建设项目环境影响报告表

项目名称： 山东烟台牟平金牛山~威海乳山下初
110kV 线路改造工程（威海段）

修改说明

图 1 线路接入系统图（绿色虚线为本工程部分）

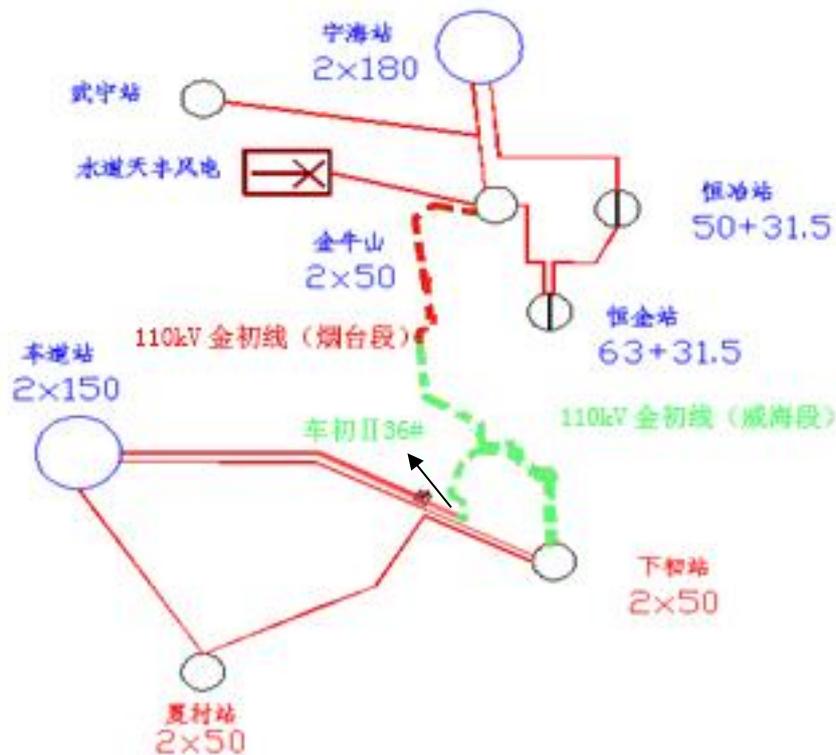
1. 车初 II 线 36[#] 杆塔,在图 1 中的位置应具体标出,以明确本工程具体内容。

1. 车初 1 线 36 杆塔，在图 1 中的位置应具体标出，以明确本工程具体内容

修改：已注明车初 1 线 36 杆塔，见图 1。

图 6 110kV 同塔双回架空线路工频电场强度和工频磁感应强度趋势图

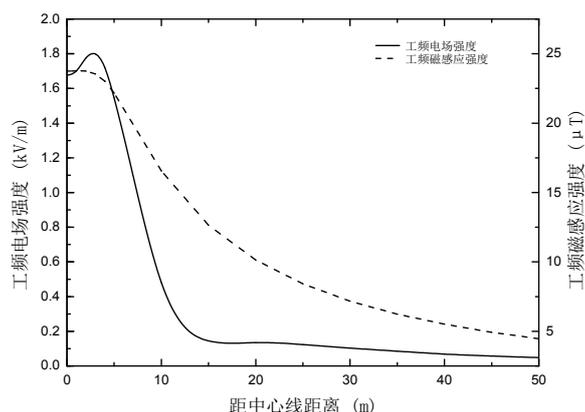
17、P41，图 6 下边的分析，其个别数据要核实，与表 25 不相符。表 26 下边的数据个别也要核实。

修改：线路下距地面 1.5m 处工频电场强度最大值为 1.799kV/m（位于距线路中心线 3m 处）；工频磁场强度最大值为 23.77 μ T（位于距线路中心线 1m 处）已修改。表 26 下面的数已核实修改“工频电场强度、工频磁感应强度最大为 1.589kV/m、14.92 μ T”

附图3 拟建项目与威海市省级生态保护红线位置关系图

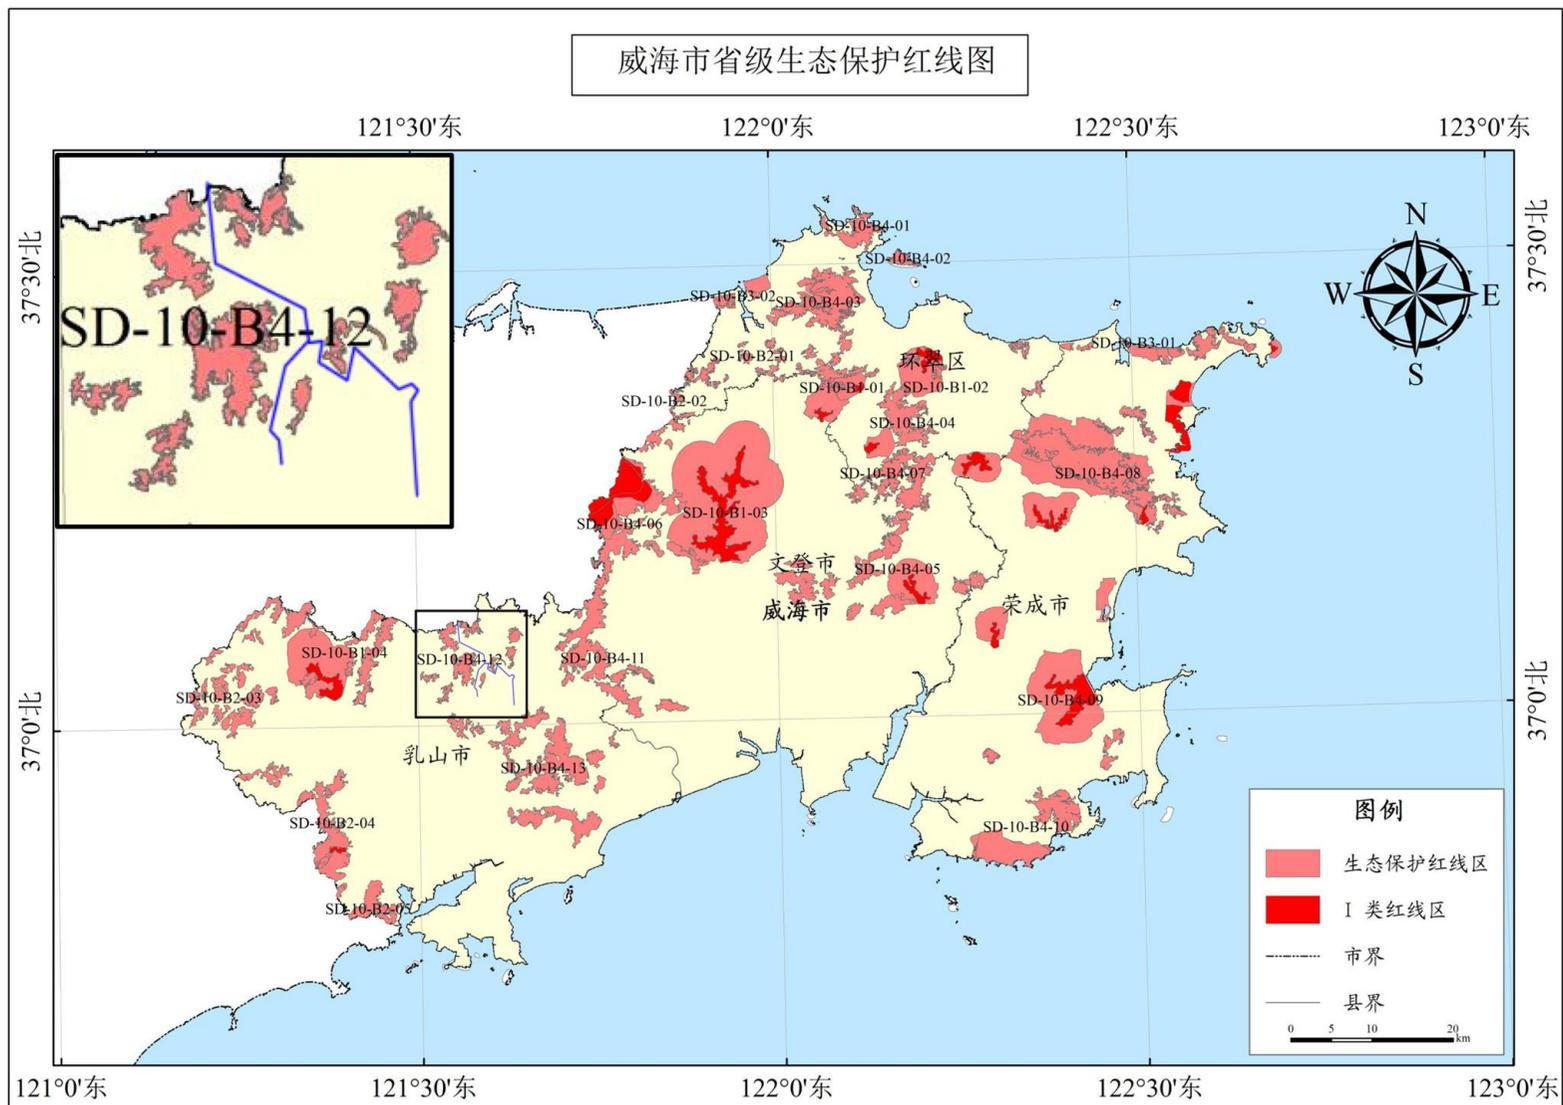
4. 与生态保护红线关系应表述清楚。(1) 尽管据报告表介绍，本工程不在《山东省生态保护红线规划》(2016-2020)规定的红线内，但应给出本工程距最近的生态保护红线区的名称、方位、距离等；(2) 附图3显示的本工程线路与威海市省级生态保护红线位置关系不够清晰，应将本工程与红线区关系图局部再放大，以便能清晰显示两者关系。

4. 与生态保护红线关系应表述清楚。(1) 尽管据报告表介绍，本工程不在《山东省生态保护红线规划》(2016-2020)规定的红线内，但应给出本工程距最近的生态保护红线的名称、方位、距离等；(2) 附图 3 显示的本工程线路与威海市省级生态保护红线位置关系不够清晰，应将本工程与红线区关系图局部再放大，以便能清晰显示两者关系。

修改：本项目不在《山东省生态保护红线规划》(2016-2020)规定的红线内。距离本项目最近的生态红线为同塔双回架设段北侧约 400 米处的 SD-10-B4-12（乳山市双山生物多样性维护生态保护红线区），见报告 P8。拟建工程与威海市省级生态红线位置关系见附图 3。
